Mémoire en réponse
à l'avis de la
**Mission Régionale de l'Autorité
Environnementale**

Centrale photovoltaïque de Pouzioux

Commune de Vouneuil-sous-Biard (86)

Juin 2023

Mesure E-Ambroisie : Surveillance et gestion de l'ambroisie en cas de détection sur la ZIP du projet.

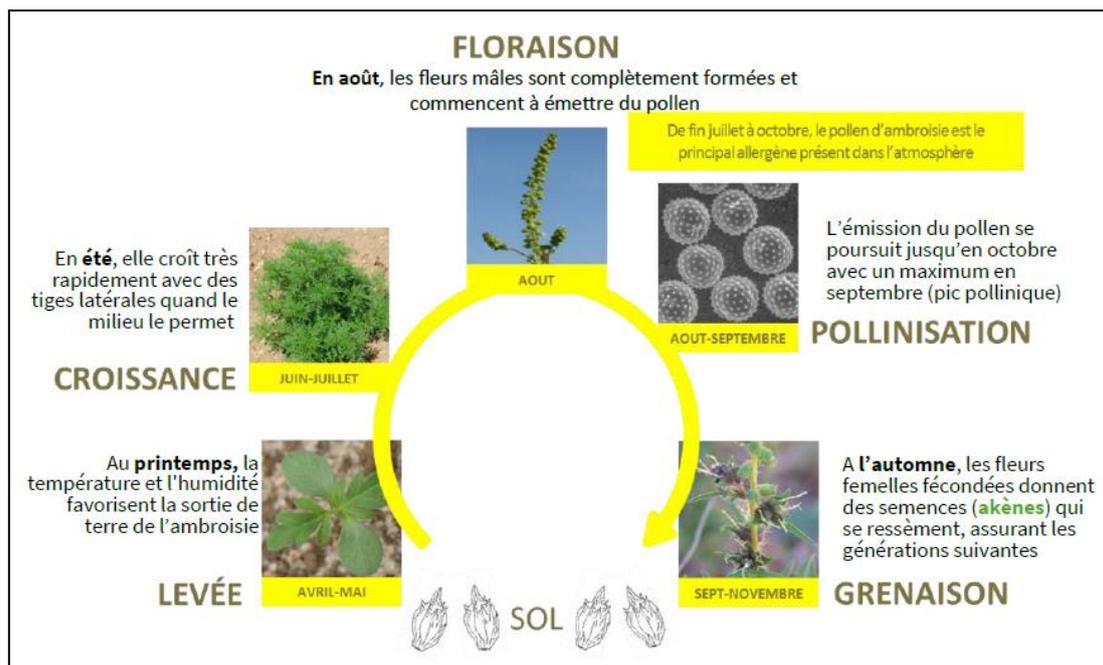
« La MRAe recommande de mettre en place en phase de travaux, un plan d'action visant à lutter contre la dissémination et la prolifération de l'Ambroisie, sur la base des informations et recommandations édictées par l'observatoire des Ambroisies, et de veiller à sa non-prolifération en phase d'exploitation. »

La mesure présentée ci-après, déjà validée dans d'autres études, sera mise en œuvre en phase de travaux :

Cette action correspond à la mesure **R2.1f. Dispositif de lutte contre les espèces exotiques envahissantes (actions préventives et curatives)** du *Guide d'aide à la définition des mesures ERC* (Commissariat Général au Développement Durable, 2018).

Sur la base des informations et des recommandations édictées par les organismes actuellement référents (notamment l'Observatoire des Ambroisies), et par la nature des travaux pouvant engendrer des mouvements de terre, l'exploitant devra proposer un plan d'actions permettant au besoin de surveiller et d'éradiquer l'espèce en cas de détection. Par conséquent, la présente mesure consiste à mettre en œuvre un **plan de surveillance et de gestion de l'Ambroisie à feuilles d'armoise**, au regard des dernières informations scientifiques connues à ce jour.

Figure 187 : Localisation des projets ayant fait l’objet d’une évaluation environnementale

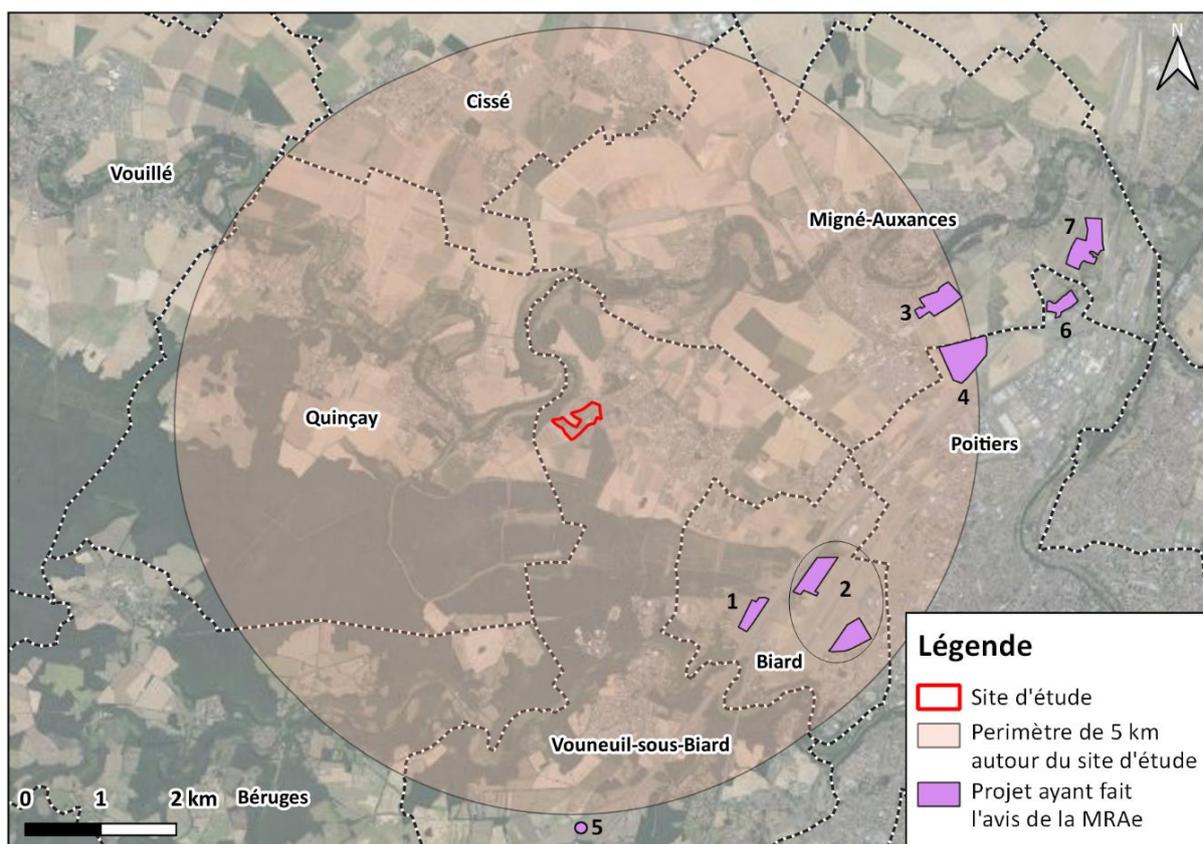
« La MRAe recommande de poursuivre l'analyse en y incluant les trois autres projets évoqués, identifiables sur SIGENA. L'objectif est d'évaluer si les différents projets présentent des risques d'impacts sur des enjeux similaires et dans quelle mesure ces effets, conjugués à ceux du projet, seraient susceptibles d'avoir des effets notables sur l'environnement. »

Le projet de création de la ZAC de la Péninguette sur la commune de Migné-Auxances ainsi que le projet d'entrepôt logistique sur la commune de Poitiers ont été rajoutés à la liste des projets pouvant entraîner des effets cumulés, initialement situés dans l'état initial au *Chapitre 3 : III. 13. 3. « Avis de l'autorité environnementale sur étude d'impact »* page 98 de l'EIE, ainsi que dans l'analyse des impacts au *Chapitre 5 : II. 11. « Incidences notables liées aux effets cumulés avec les « projets connus » sur l'environnement humain »* page 263 de l'EIE.

La modification des effets cumulés apportée à l'EIE Chapitre 3 : II. 13. 3. « *Avis de l'autorité environnementale sur étude d'impact* » page 98 est disponible ci-dessous.

La localisation de ces différents projets est présentée sur la carte suivante.
